仕様変更のお知らせ

2023年9月吉日
TMEHジャパン株式会社
TEL:0532-34-7668

商品名	対象品番	2020.9カタログ 掲載ページ
アルミシートガイド	ASG-05B-SA-4	P55

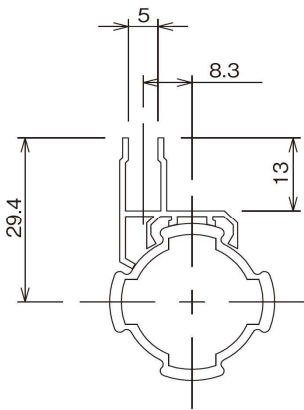
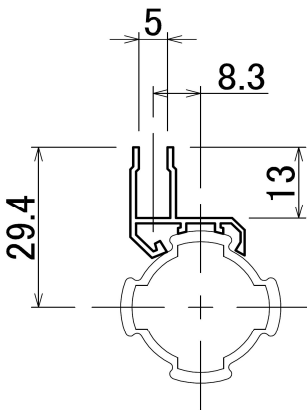
28スクエアアルミパイプにも取り付けができるように形状を変更

商品名	対象品番	2020.9カタログ 掲載ページ
差込みキャスター	IATHタイプ(アルミパイプ用)	P145

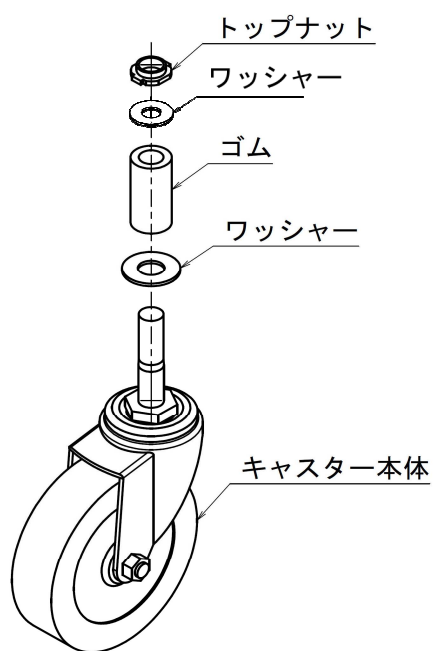
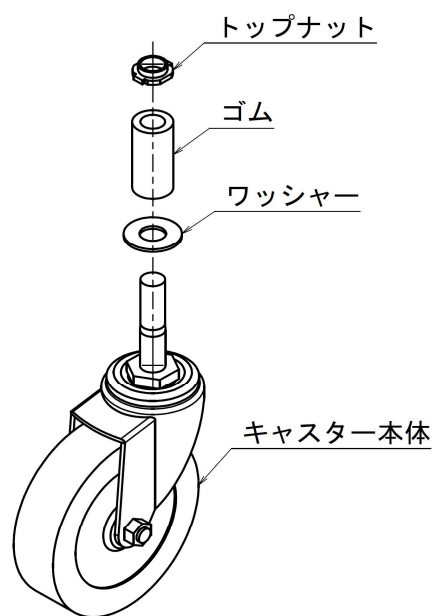
組付け部材の変更（トップナット下のワッシャー無し仕様）

商品名	対象品番	2020.9カタログ 掲載ページ
40スクエアアルミパイプ	AST4040D-P-4	P64

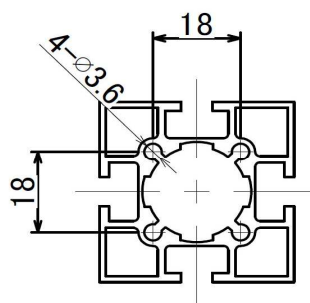
端部の形状変更（40スクエア用ブッシングセット BAS4040A/BAS4040B取付け用の穴追加）

商品名	対象品番	2021年10月 新商品案内
アルミキャスターサポートセット	ACMA-510	No.202110-06

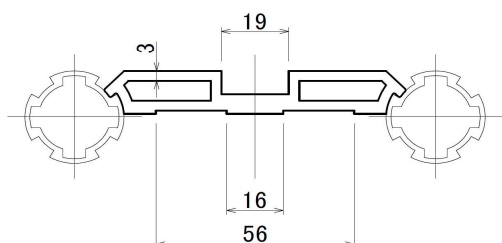
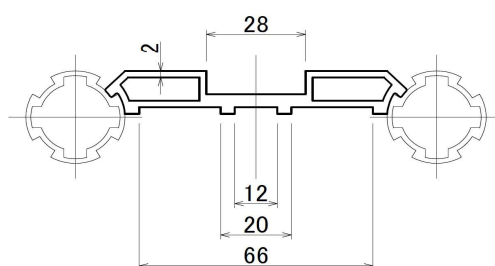
アルミキャスターサポート用プレート ACM-510の形状変更

商品名	対象品番	2020.9カタログ 掲載ページ
セパレーションプラコン85 アルミフレーム	GPR8545B-AL/GPR8545HA-AL GPR8545SR-AL/GPR8523S-AL	P76

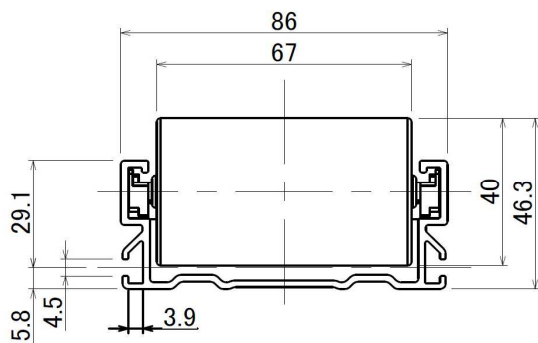
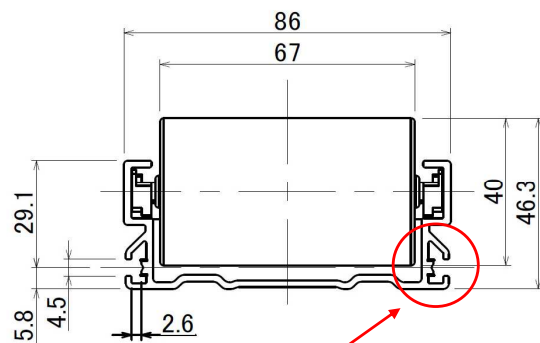
アルミフレーム側面の溝にインサートナットIN204を挿入できるように形状変更
